COMUNE DI VANZAGO

Vanzago, 7 Febbraio 2026

Prot. 2053

Oggetto: [ID VIP: 14299] (VIAVIA100000127) Procedimento di Valutazione di Impatto Ambientale (V.I.A.) di competenza statale, ai sensi dell'art. 23 del D.Lgs n.152/2006, relativa al progetto finalizzato alla realizzazione di un nuovo Data Center in via Luigi Galvani in Comune di Sedriano (MI) – Parere e osservazioni anche ai fini di eventuali accordi territoriali ex. Art. 10 e 11 delle NdA del PTM di Città Metropolitana di Milano

Richiesta di compensazione e perequazione territoriale – area di intervento evidenziata in fucsia

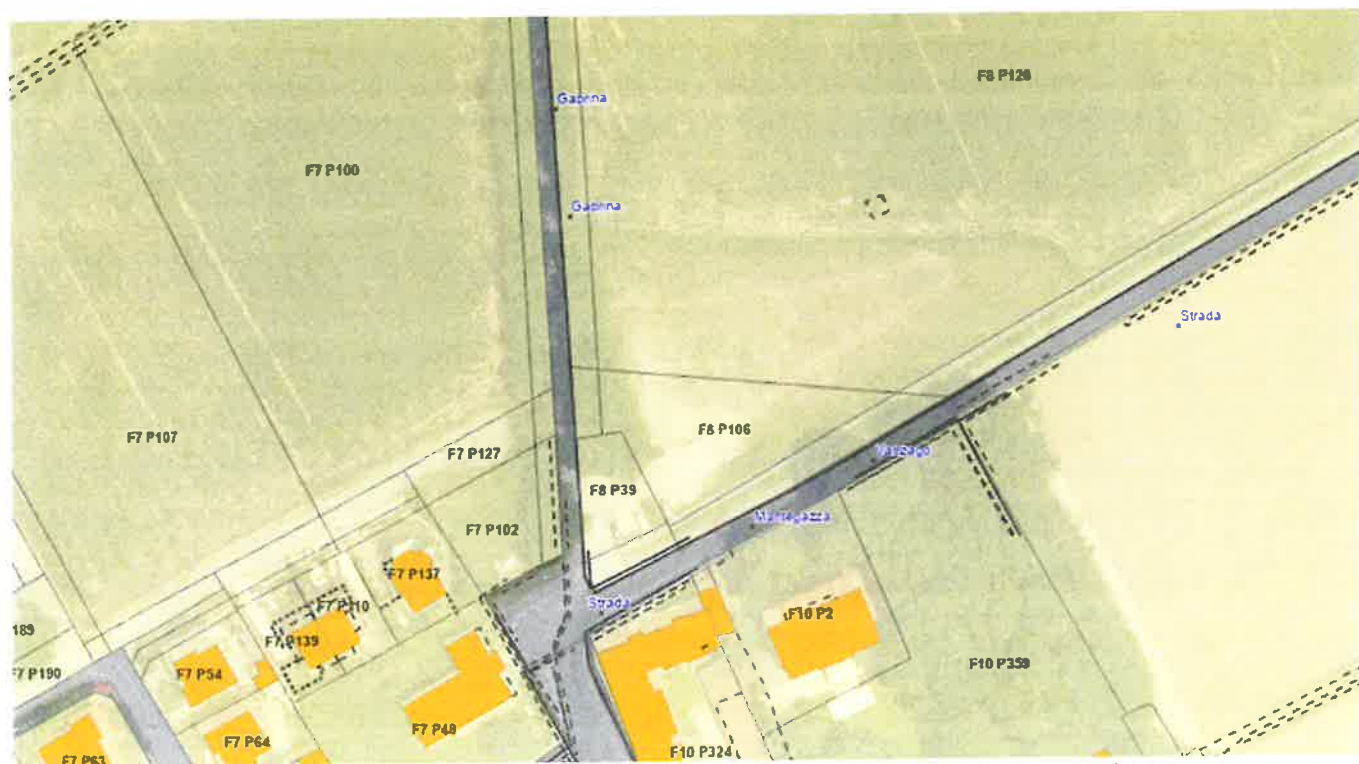
Tale intervento si concretizza nella riqualificazione funzionale di una area di circa 1.000 mq situata all'intersezione tra via Paolo Ferrario e Via Roma e fino a via Padre Pio da Pietrelcina, con creazione di un breve collegamento ciclopeditone di circa 110 metri che garantisca la continuità tra la già presente pista ciclopeditone di via P. Ferrario che porta all'ingresso dell'Oasi del WWF e la via Tiziano, anche ampliando la via Padre Pio da Pietrelcina. Le particelle catastali potenzialmente interessate sono le seguenti: Foglio 7 mappali 189, 190, 111, 112, 107, 129, 177, 175, 176, 173, 174, 100, 127, 102, 104, 105, 106 e Foglio 8 mappali 108, 106, 111, 39, 104, e 105, oltre alla Via P. Ferrario, Via Roma, Via Padre Pio da Pietrelcina, via Tiziano, Strada vicinale per Cascina Gabrina. Si vedano le immagini seguenti per maggiori dettagli. Come si vede dal piano particellare riportato sotto, di fatto tutte le aree indicate sono di proprietà di Comune di Vanzago, Fondazione Ferrario oppure di due famiglie (da approfondire perché le aree di interesse parrebbero standard urbanistici), da cui la possibilità di acquisire le aree per i lavori con accordi bonari.

Si noti che tale area serve anche da ingresso alla strada sterrata che porta a "Cascina Gabrina", un'antica cascina di proprietà del WWF e gestita da imprenditori privati, situata proprio all'interno dell'area del Bosco WWF di Vanzago, la quale ospita un ristorante e un centro polifunzionale per eventi. Nelle immagini seguenti, è possibile apprezzare l'importanza del piccolo tratto di collegamento richiesto perché consente di completare un percorso di mobilità dolce che collega l'ingresso del WWF con Vanzago (inclusa la stazione ferroviaria), con Vanzago/Mantegazza, con Arluno/Rogorotto, con Arluno sia verso C.na Poglianasca sia verso il centro storico lungo la SP214, e infine Sedriano.

Nell'ambito della riqualificazione ambientale di quest'area si chiede inoltre di migliorare la qualità delle alberature localizzate sull'area Foglio 8 mappale 106 di proprietà comunale con una attività di indagine e verifica dello stato di salute, ripiantumazione di alberi ammalorati e aggiunta di alberi o essenze per migliorare questo piccolo bosco, dotando l'area di un sistema di irrigazione al fine di evitare che tali alberi abbiano il regolare apporto idrico, specialmente nei primi anni di interramento; se possibile, inoltre, si chiede di aumentarne la dimensione anche sul Foglio 8 mappale 126. Allo stesso modo, si chiede di verificare la condizione di salute della siepe che corre lungo la pista ciclopeditone che porta all'ingresso dell'oasi del WWF e di effettuare la ripiantumazione delle essenze che non sono più presenti e la sostituzione delle essenze non più in salute. La cura e il mantenimento di tale area boscata e della siepe suindicata con almeno 4 tagli all'anno sarà a carico del proponente per 10 anni dalla conclusione dei lavori di riqualificazione, dopodiché tale onere ricadrà sull'amministrazione comunale.
